# 无锡地铁集团有限公司

锡地铁函〔2021〕12号

## 关于中储地块出让地铁保护意见的函

中储地块选址与轨道交通关系图

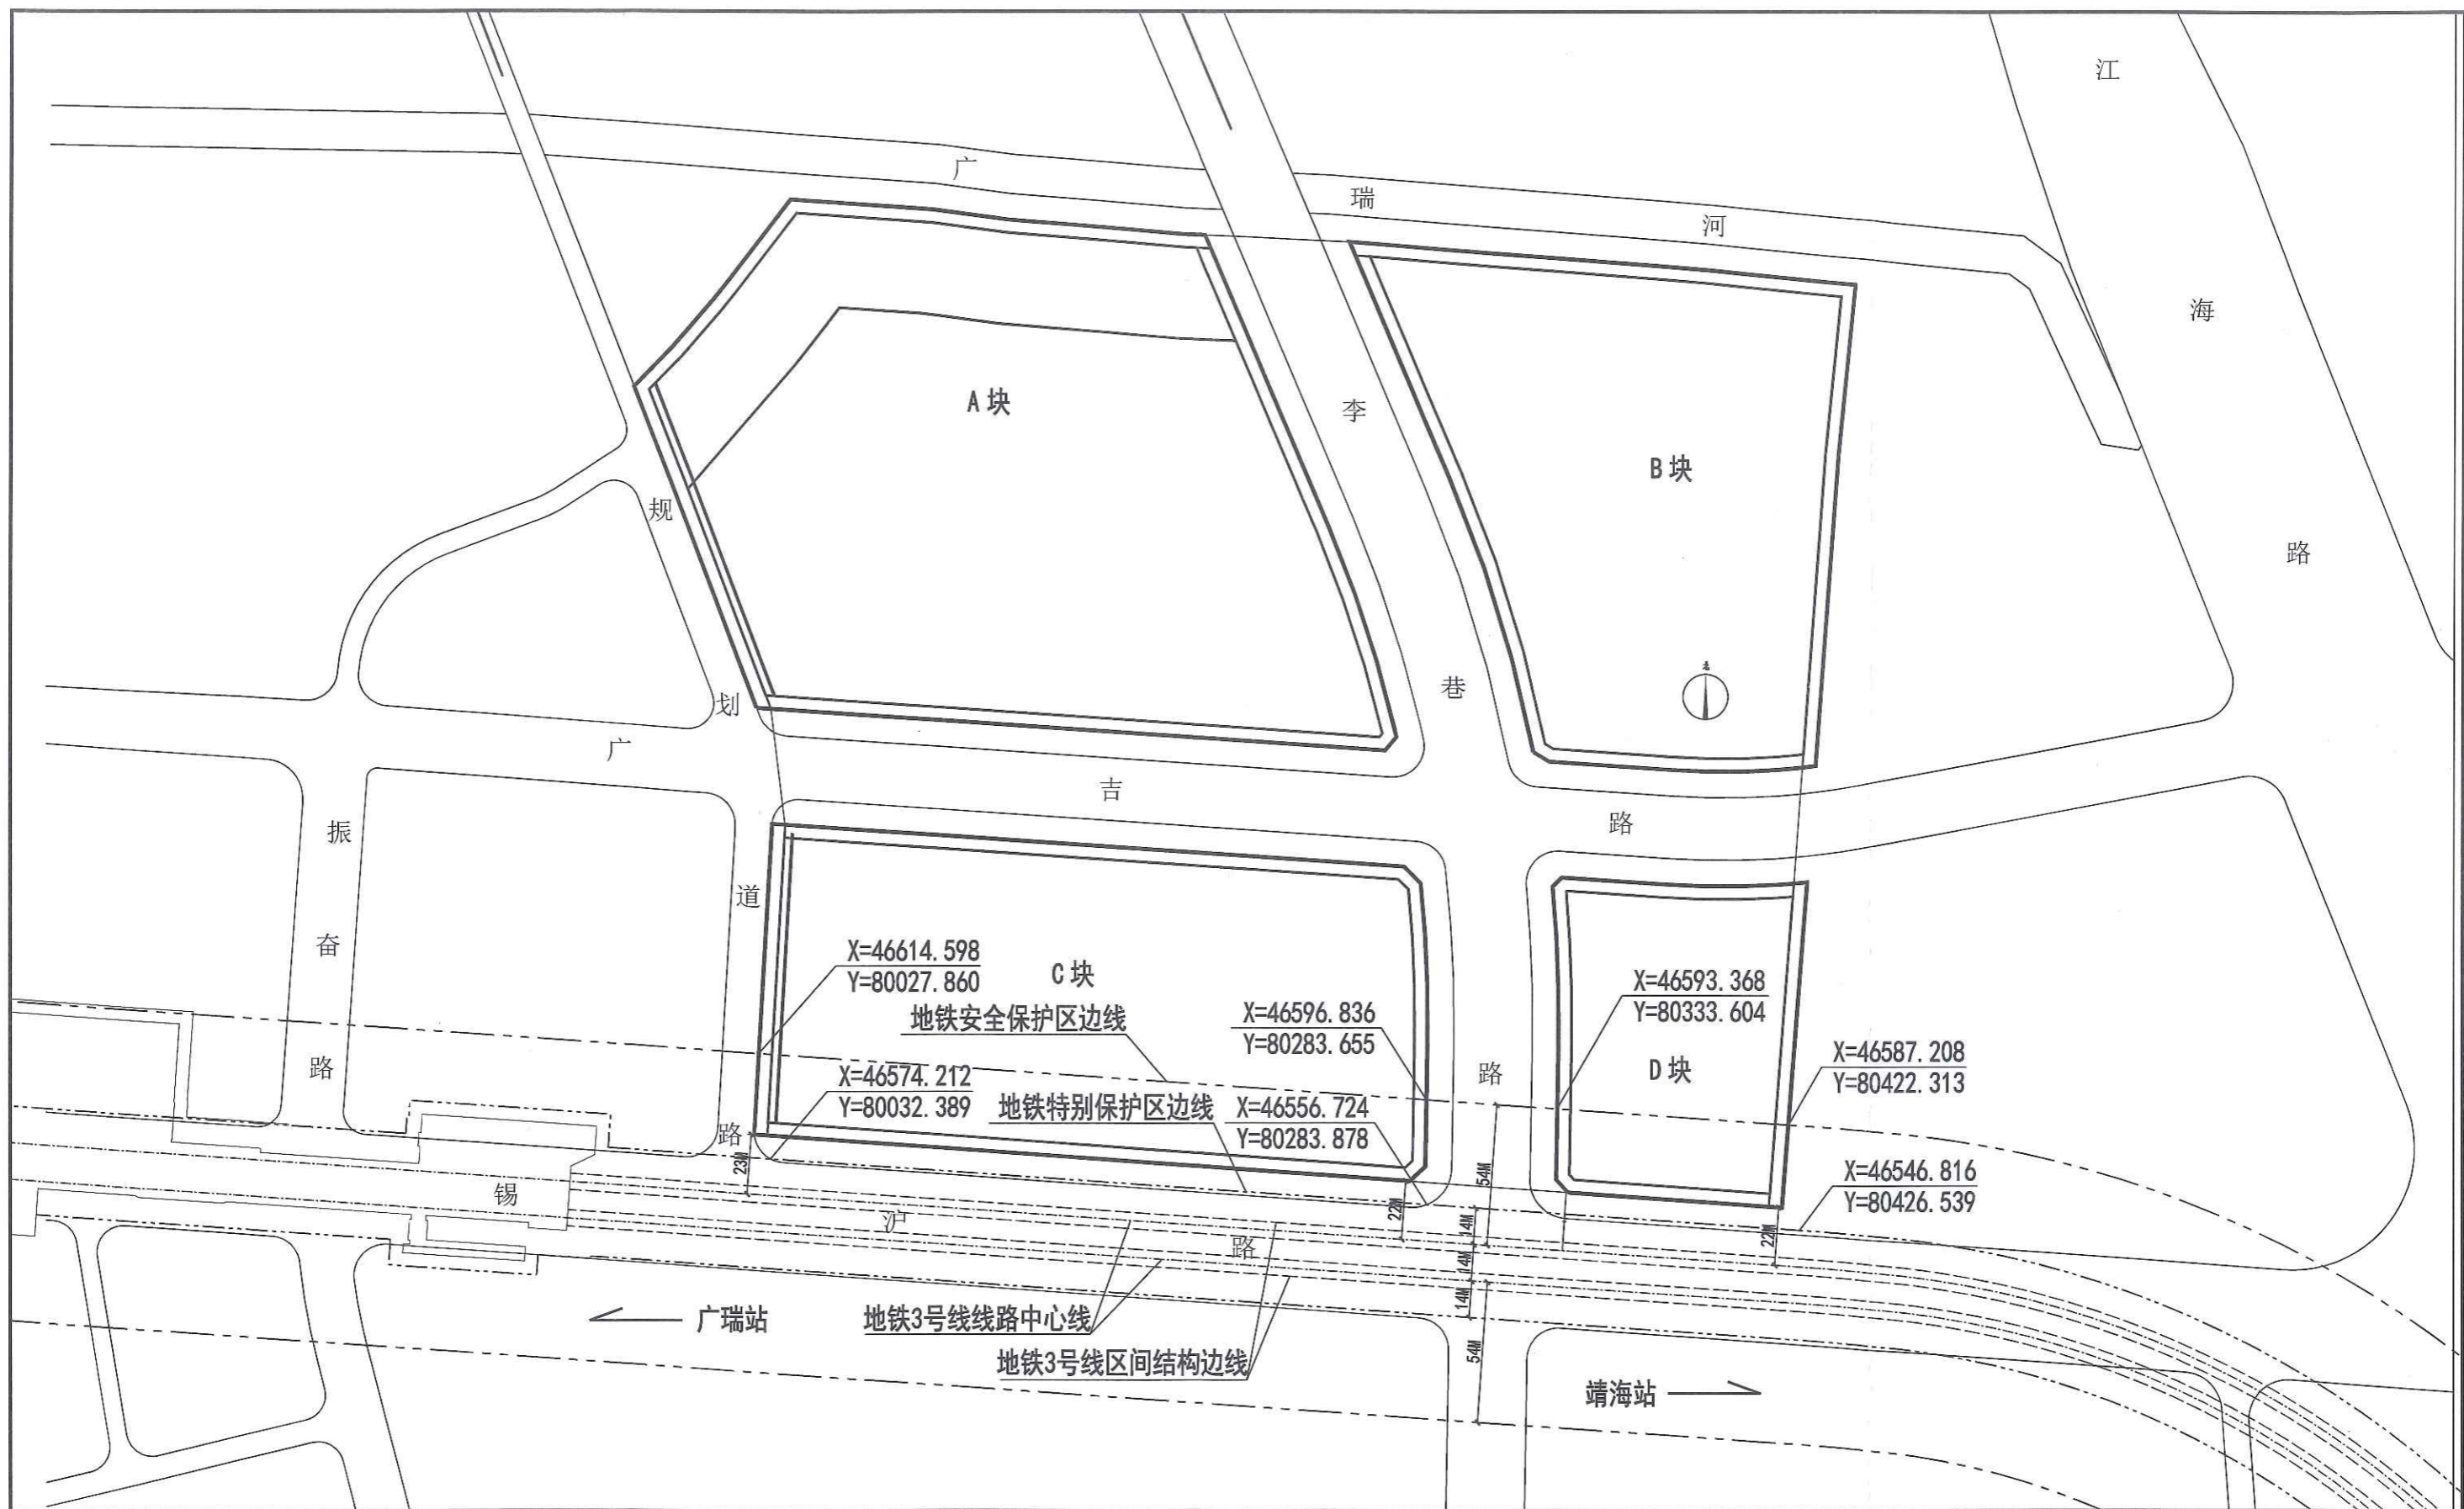
中储地块（以下简称该地块）局部位于地铁3号线安全保护区内，可建设用地范围线内未进入地铁3号线特别保护区。

根据《无锡市轨道交通条例》关于安全保护区的管理规定，地块开发建设单位应当事先书面征求地铁集团的意见。

- 1、本图尺寸、标高均以米计。
- 2、本图坐标采用无锡市城市坐标系，标高采用1985国家基准高程系统。
- 3、本地块南侧邻近无锡地铁3号线广瑞站~靖海站区间隧道，目前地铁3号线已在运营阶段，在地铁特别保护区范围内除《无锡市轨道交通条例》第二十六条规定允许的建设活动外，不得进行其他建设活动。
- 4、地块内实施方案与地铁设施之间应满足结构安全退距，消防、环评等技术要求。
- 5、若规范调整，按最新版的规范执行。
